监 理 通 知 单

工程名称: 常州经济开发区 0.42MWP 光伏发电项目

编号: 001

关于现场水泥基础定位与水泥墩安放及钢结构安装的相关事宜

附图:

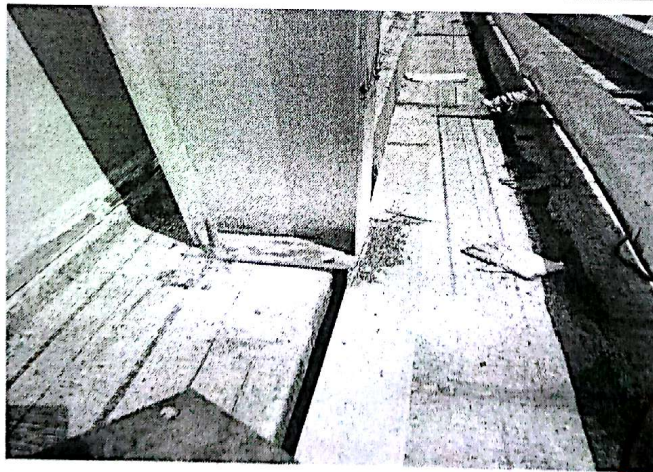
内容: 于 3 月 27 日巡查钢结构安装与焊接情况时, 发现两个点的部分水泥墩, 钢立柱的安装与楼顶的水泥基础点位置有偏移, 错位现象, 及 A5、A6 区之间新增一个立柱点, 没有做水泥基础, 使钢立柱安装时只能有两个螺栓来稳固。

对以上问题, 要求施工单位及时整改, 并对本通知单形成闭环。
